大竹2-20號池庫容優化工程 規劃設計階段第二級生態檢核報告書

主辦機關：農業部農田水利署桃園管理處
執行單位：觀察家生態顧問有限公司

中華民國 113 年 10 月

圖3 「大竹2-20號池庫容優化工程」生態保育措施平面圖

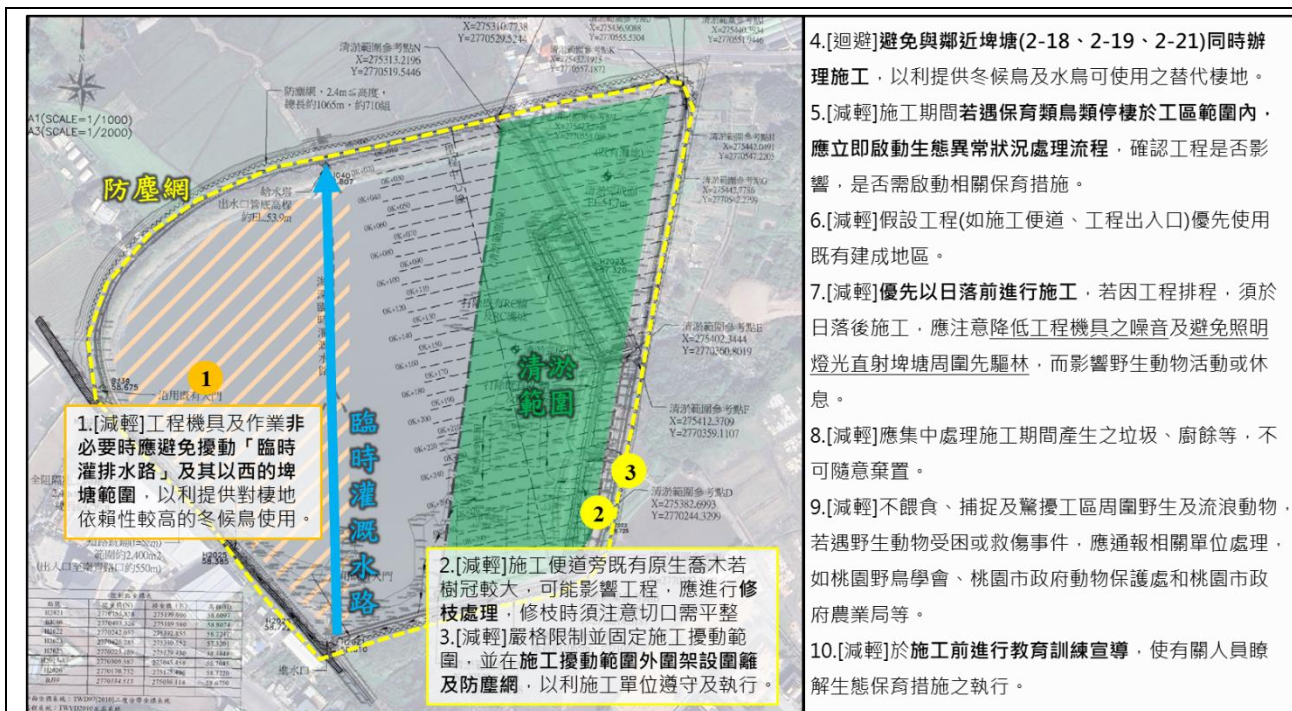
生態議題 及保全對象	生態影響預測	保育對策	原則
[關注物種] 長腳鷸科、秧雞科、雁鴨科、鴿科、鸚鵡科、鸚鵡科、鷺科等鳥類	埤塘係冬候鳥的重要棲地，人為/工程擾動埤塘可能影響其棲息與覓食環境品質，甚至降低冬候鳥來台度冬的意願及數量。	避免與鄰近埤塘(2-18、2-19、2-21)同時辦理施工，以利提供冬候鳥及水鳥可使用之替代棲地。	迴避
		工程機具及作業非必要時應避免擾動「臨時灌排水路」及其以西的埤塘範圍，以利提供對棲地依賴性較高的冬候鳥使用。	減輕
		施工期間若遇保育類鳥類停棲於工區範圍內，應立即啟動生態異常狀況處理流程(如圖4)，確認工程是否影響，是否需啟動相關保育措施。	減輕
[保全對象] 苦楝、小葉桑及構樹等既有原生先驅樹種	先驅林遭移除可能使棲地與景觀多樣性降低，影響埤塘被動物利用的機會，且不利完工後植被回復。	施工便道旁既有原生喬木若樹冠較大，可能影響工程，應進行修枝處理，修枝時須注意切口需平整。	減輕
施工管理	施工期間因機具或人員誤入非工區範圍，可能對非預期會影響到的棲地造成擾動。	嚴格限制並固定施工擾動範圍，並在施工擾動範圍外圍架設圍籬及防塵網，以利施工單位遵守及執行。	縮小
		假設工程(如施工便道、工程出入口)優先使用既有建成地區。	減輕
	工程帶來的擾動可能會影響棲息於周遭的野生動物，完工後生物利用此棲地的意願將大幅降低，影響生態回復。	優先以日落前進行施工，若因工程排程，須於日落後施工，應注意降低工程機具之噪音及避免照明燈光直射埤塘周圍先驅林，而影響野生動物活動或休息。	減輕
		應集中處理施工期間產生之垃圾、廚餘等，不可隨意棄置。	減輕
		不餵食、捕捉及驚擾工區周圍野生及流浪動物。	減輕
		若遇野生動物受困或救傷事件，應通報相關單位處理，如桃園野鳥學會、桃園市政府動物保護處和桃園市政府農業局等。	減輕
	因工程人員不了解生態保育措施，導致未能落實。	施工前應進行教育訓練宣導，使工程相關人員皆瞭解生態保育措施之內容及其執行方式。	減輕
